# Projet de rétablissement de l'enrochement de protection au-dessus du pont-tunnel Louis-Hippolyte-La Fontaine

Addenda 1 à l'étude d'impact : Réponses aux questions et commentaires

**Document déposé au ministère du Développement durable, de l'Environnement et de la Lutte contre les changements climatiques  
(Dossier 3211-02-276)**

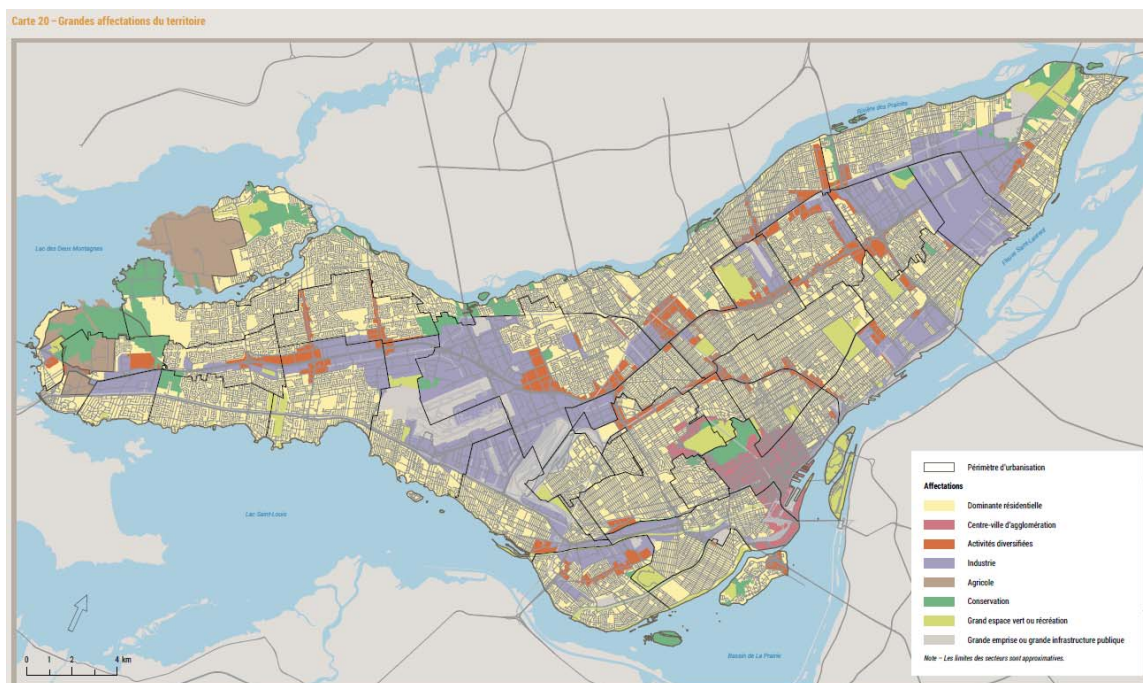
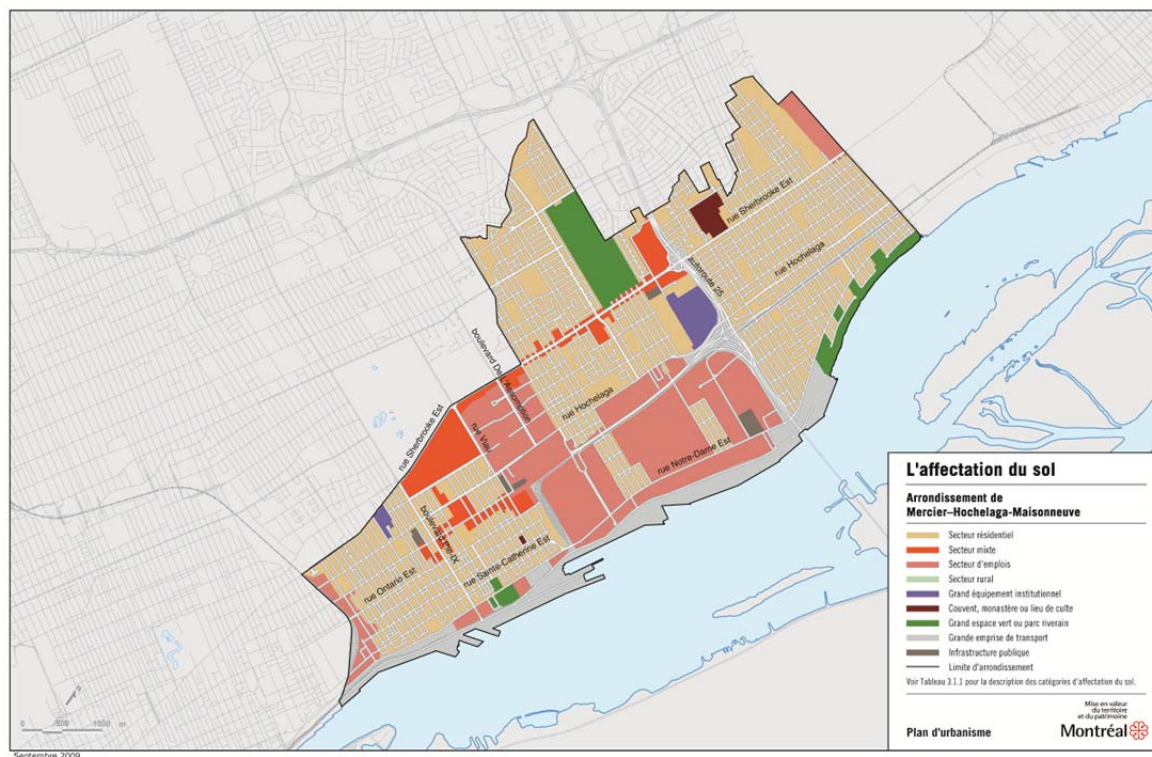
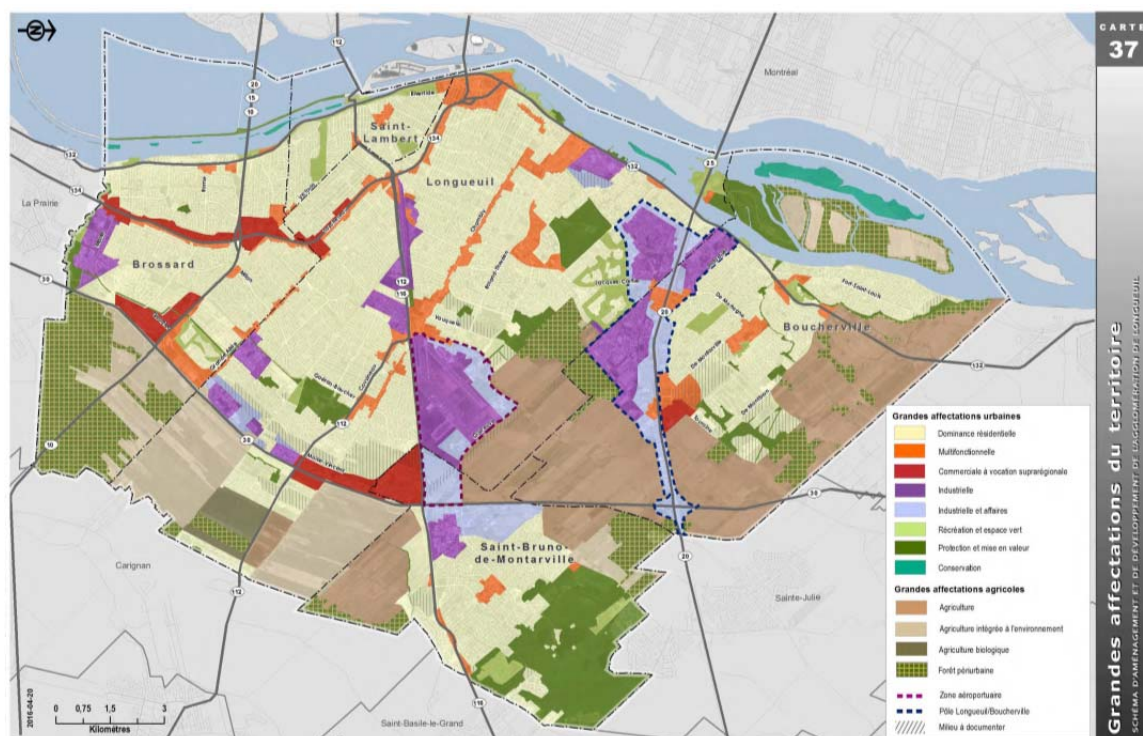
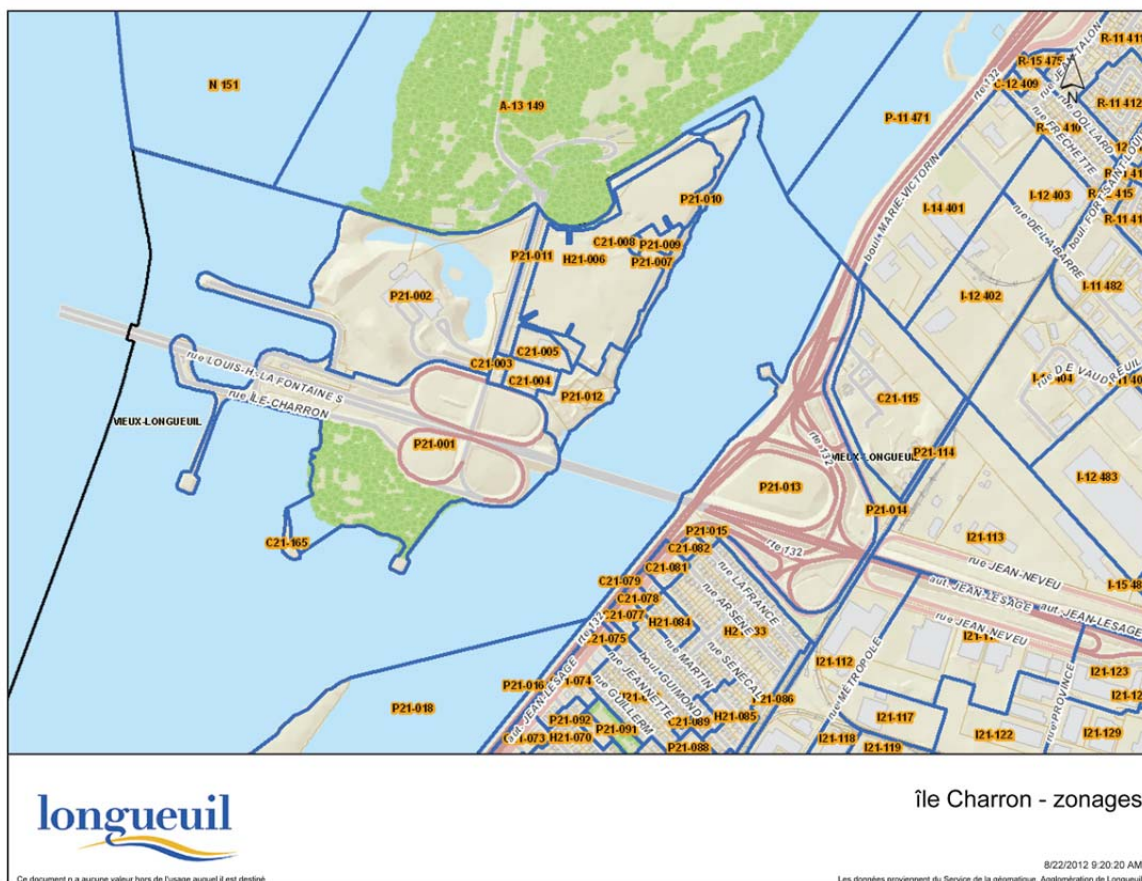
*À la section qui traite de l'affectation du territoire (pages 44-45-46 de l'étude d'impact), l'initiateur devra apporter les corrections suivantes et prendre en compte les différents commentaires:*

— *Il est mentionné que, pour le territoire de la ville de Montréal, le «schéma d'aménagement de la communauté métropolitaine de Montréal chapeaute encore le cadre réglementaire de l'ensemble de l'île, et ce, jusqu'en 2010. » L'initiateur devra préciser que le schéma d'aménagement et de développement de l'agglomération de Montréal (anciennement la Communauté urbaine de Montréal) chapeaute, encore à ce jour, le cadre réglementaire de l'ensemble de l'île.*

— *Il est indiqué que depuis 2011, le Plan métropolitain d'aménagement et de développement (PMAD) encadre l'aménagement du territoire de toute la région métropolitaine de Montréal. Le PMAD est toutefois entré en vigueur en 2012.*

— *Il est également indiqué que la zone d'étude est réglementée par trois plans de développement, à savoir les règlements d'urbanisme tenus par l'arrondissement Mercier-Hochelaga-Maisonneuve, le schéma d'aménagement qui s'applique à l'ensemble de l'île de Montréal et enfin, le Plan métropolitain d'aménagement et de développement de la communauté métropolitaine de Montréal qui englobe le territoire de l'île de Montréal, la rive nord et la rive sud. Bien que les règlements d'urbanisme relèvent effectivement de l'arrondissement Mercier-Hochelaga-Maisonneuve, il importe de préciser que ceux-ci se trouvent également subordonnés par le plan d'urbanisme de la Ville de Montréal, qui constitue à la fois une compétence de l'arrondissement et de la ville centrale. De plus, en matière de planification régionale, l'étude devrait plutôt référer au schéma d'aménagement de l'agglomération de Montréal qui a remplacé la Communauté urbaine de Montréal. Enfin, il importe de préciser que les documents cités constituent des outils de planification qui, à*

*— La section traitant du territoire de Longueuil ne devrait pas référer à la municipalité régionale de comté de Longueuil, mais bien à l'agglomération de Longueuil. Par ailleurs, cette section devrait, à l'instar de celle traitant du territoire montréalais, référer au PMAD qui s'applique également au territoire de l'agglomération de Longueuil.*

Revoici la section complète incluant les différentes modifications

Au niveau du schéma d'aménagement et de développement de l'agglomération de Montréal, on identifie le site du port de Montréal comme ayant une affectation de grande emprise ou grande infrastructure publique (voir figure 1).

Le plan d'urbanisme de l'arrondissement Mercier – Hochelaga-Maisonneuve (figure 2) délimite le secteur au nord-ouest du pont-tunnel Louis-Hippolyte-La Fontaine comme étant une zone de grandes entreprises de transport, en raison du port de Montréal et de l'autoroute 25. Les orientations concernent le maintien et la consolidation du transport maritime. Comme ce secteur est sous juridiction fédérale, aucune autre orientation municipale particulière ne s'y applique.

Selon les affectations du territoire de l'Agglomération de Longueuil (figure 3), le parc de l'île Charron a une affectation de protection et de mise en valeur, de même que de récréation et espace vert. Les berges du fleuve de Longueuil sont considérées comme étant un lien récréatif structurant et le secteur sud est résidentiel.

Le plan d'urbanisme de la Ville de Longueuil permet quelques usages pour la pointe de l'île Charron et une partie du parc national des Îles-de-Boucherville (figure 4).

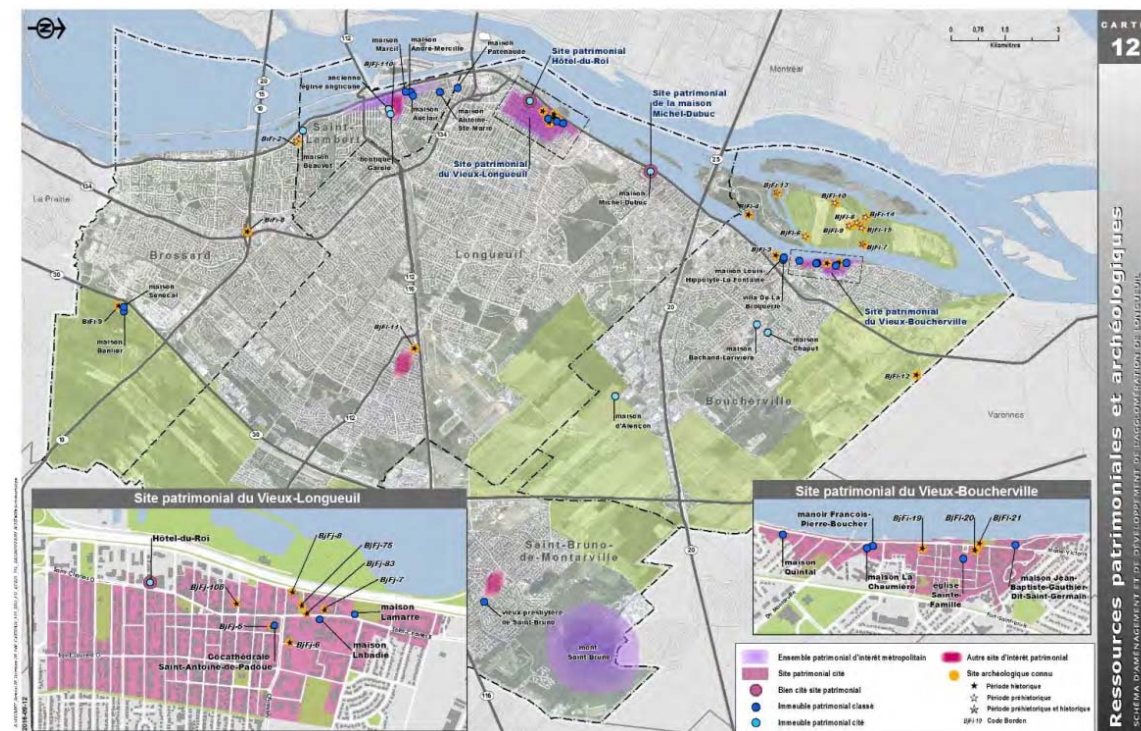
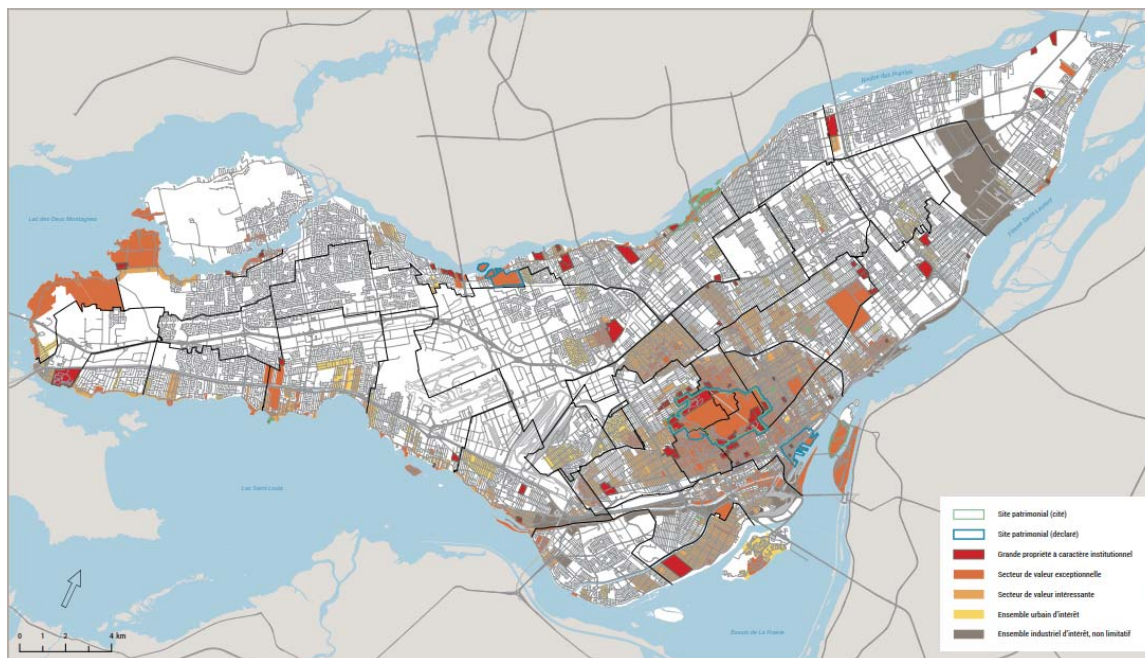
La figure 13 de l'étude d'impact positionne les différents sites archéologiques et patrimoniaux du secteur. Afin de compléter l'information, l'initiateur devra ajuster la figure pour qu'elle couvre l'ensemble de la zone d'étude restreinte tel qu'illustré à la carte 1.

Il n'y a pas de sites archéologiques dans la zone d'étude restreinte. Ainsi, il n'est pas nécessaire d'ajouter une carte à ce propos. Voici tout de même les deux cartes (figures 5 et 6) portant sur le patrimoine des Agglomérations de Longueuil et de Montréal, présentées dans leur schéma d'aménagement.

Figure 7 : Localisation du quai 48 du Port de Montréal

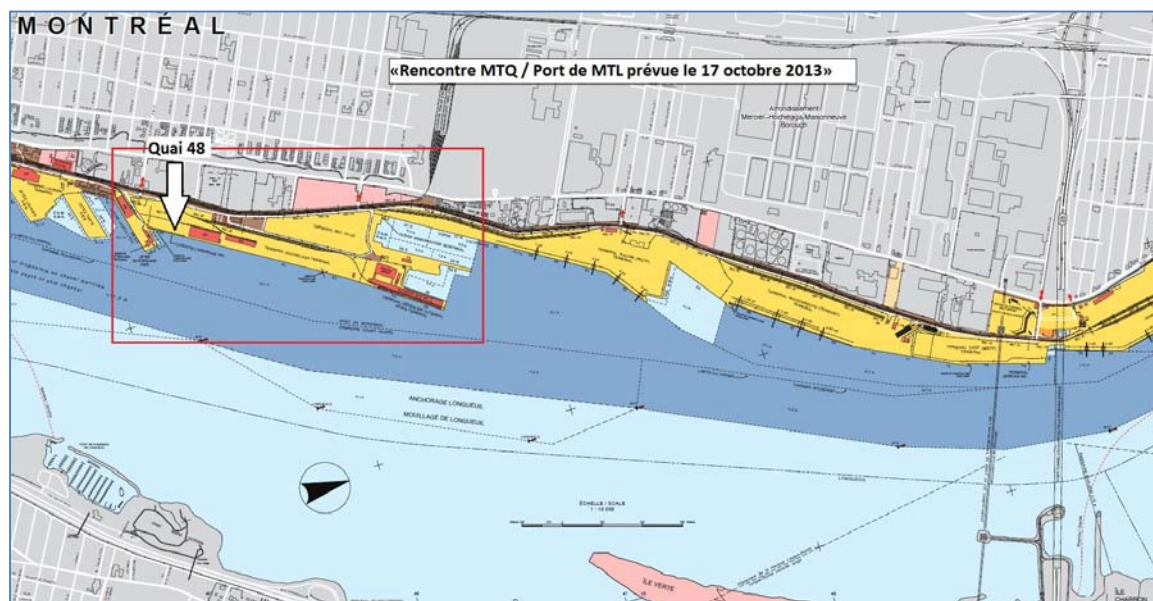
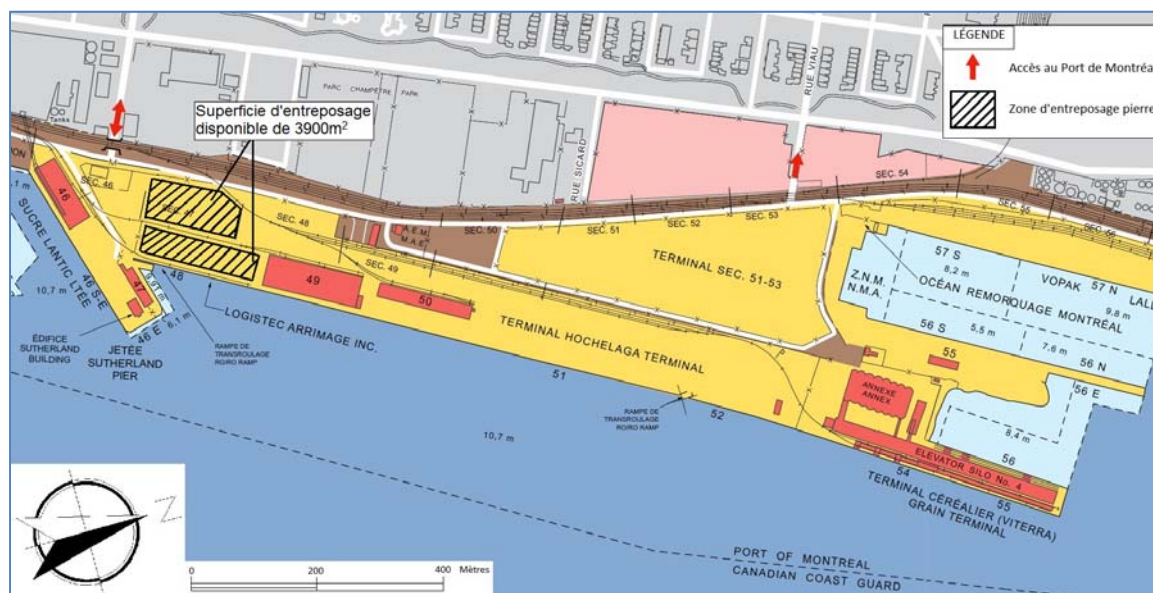
*Afin de faciliter la compréhension, l'initiateur devra fournir une carte du quai 48 et y positionner les installations de chantier prévues (lieux d'entreposage du matériel, roulotte, lieu de chargement, etc.).*

Les aires de chantier utilisées seront déterminées par l'Entrepreneur choisi. Si le Port de Montréal est utilisé, les aires de chantier seront choisies selon la disponibilité des quais au moment des travaux. Une coordination sera requise avec le Port de Montréal afin de connaître la disponibilité des quais au moment des travaux. Cette coordination pourra se faire lorsque l'étude d'impact sur l'environnement sera achevée et que le Ministère sera en mesure de présenter un échéancier. Les figures suivantes localisent le quai 48 et les aires d'entreposage potentielles (images tirées d'une présentation de l'Avant-projet définitif préliminaire (PC-3) par le MTQ, 15 octobre 2015).

**Figure 9 : Méthode d'ancrage**

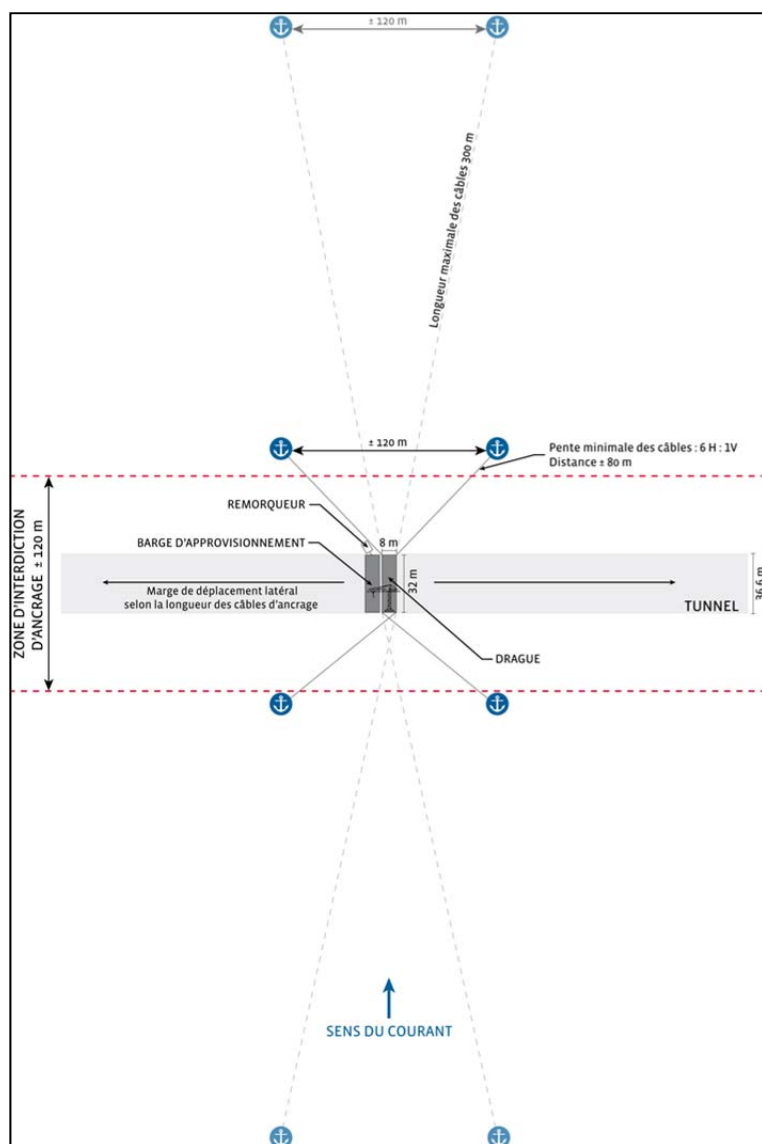
À la page 75 de l'étude d'impact, il est mentionné que quatre ancres seront mises en place pour stabiliser la drague. L'initiateur devra décrire la méthode d'ancrage. Il devra également mentionner si cette dernière occasionnera une perturbation du littoral du fleuve et, le cas échéant, en évaluer la superficie. Il devra également évaluer l'impact du déplacement du chantier maritime, dû au passage d'un navire, sur le milieu environnant.

Le texte et la figure présentés ci-après, tirés de l'Avant-projet définitif préliminaire (Les Consultants S.M. inc., 2013), exposent la méthode d'ancrage projetée. La mise en place de l'enrochement sur la voûte du tunnel va nécessiter une mise en chantier maritime comprenant les équipements suivants et dont la disposition est illustrée sur la figure 9:

1. Transport de la drague à l'aide du remorqueur à l'emplacement désiré au-dessus du tunnel.
2. Disposition de la première ancre à l'aide du bateau d'appoint, et à une distance minimale permettant d'assurer une pente minimale du câble de 1V : 5 à 6H. La distance maximale des ancres peut atteindre 300 m et sera ajustée en fonction de l'emprise du rayon d'action désiré.
3. Disposition des trois autres ancres, selon un schéma préétabli en fonction de l'emprise de la mobilité désirée (voir la figure 9).

La mise en place des ancrages n'occasionnera pas d'impacts négatifs sur le lit du fleuve. Dans le pire des cas, la mise en place des ancrages plus près des rives Est et Ouest, là où les courants sont plus faibles il y a présence de sédiments, pourrait engendrer une très légère mise en suspension de sédiments. La mesure d'atténuation suivante fera partie du devis de l'Entrepreneur : Déposer délicatement sur le lit du fleuve les ancrages de la barge et éviter de les traîner sur le fond.

En cas d'interruption des travaux afin de permettre le passage d'un navire, la procédure préconisée consiste à retirer deux ancres et déplacer la drague et la barge d'approvisionnement de façon à dégager la voie. Cette opération est d'une durée estimée à 45 minutes. Les communications avec les autorités du port de Montréal et de la Garde côtière permettront à l'équipe de travail de l'entrepreneur de libérer la Voie maritime à l'approche d'un navire. À cet effet, le contrat et l'échéancier de l'entrepreneur prévoient des délais associés à la problématique d'interruption des travaux pour
